Information urgente de sécurité

Logiciel StealthStation™ S7/i7 Cranial v3.1.1, 3.1.2 et 3.1.3

Imprécision de l'affichage des cycles de la jauge de profondeur de biopsie et texte incorrect sur la distance jusqu'à la cible

Référence Medtronic : FA1204

Figure 1. Imprécision du texte « Distance to/past Target » (Distance jusqu'à/après la cible) affichée dans les tâches de navigation Shunt Placement et Résection de la tumeur

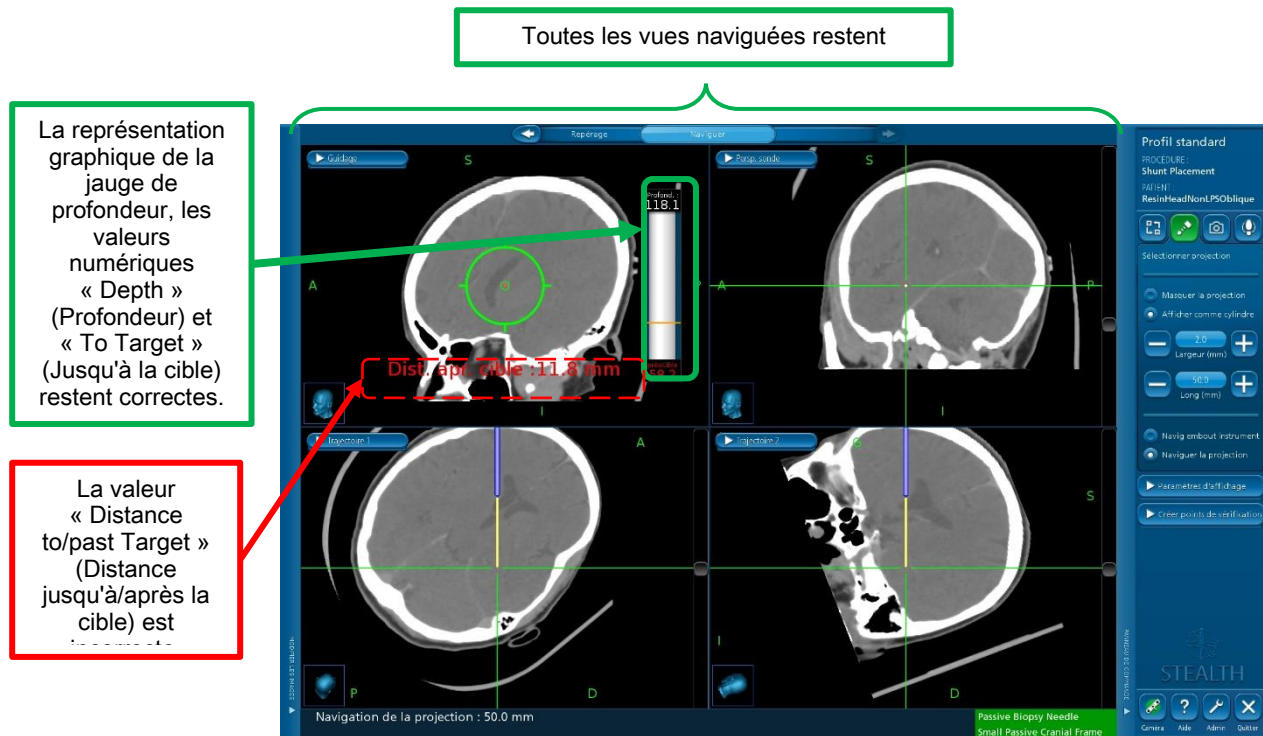
Lors de ses propres tests internes, Medtronic a identifié une anomalie concernant le texte « Distance to/past Target » (Distance jusqu'à/après la cible) qui affecte les procédures Résection de la tumeur, Shunt placement (voir figure 1) et DBS Nexframe™ (voir figure 2). Cette anomalie n'affecte pas les procédures de Biopsie crânienne. Lorsque certains paramètres sont utilisés, le logiciel peut passer à un état dans lequel le texte « Distance to/past Target » (Distance jusqu'à/après la cible) n'est plus synchronisé avec le reste des informations de navigation à l'écran et affiche une valeur numérique incorrecte. Toutes les autres informations affichées à l'écran, y compris le graphique de la jauge de profondeur (Shunt Placement, Résection tumorale), restent correctes. Les étapes à suivre pour résoudre cette anomalie sont les suivantes :

Medtronic recommande aux utilisateurs de ne pas utiliser la valeur « Distance to/past Target » (Distance jusqu'à/après la cible) (indiquée en rouge dans la figure 1) dans les procédures Résection tumorale, Shunt Placement ou DBS Nexframe™ en raison de la présence potentielle de cette anomalie logicielle. Toutes les autres informations de navigation ne sont pas affectées et peuvent être utilisées pour réaliser la procédure souhaitée. Comme indiqué dans le mode d'emploi : « Attention : Confirmer fréquemment la précision de la navigation et la sensibilité du système lors de la navigation en direct. Utiliser l'instrument de navigation pour toucher plusieurs repères anatomiques osseux et vérifier que les emplacements identifiés sur les images correspondent aux emplacements touchés sur le patient. Si la précision se
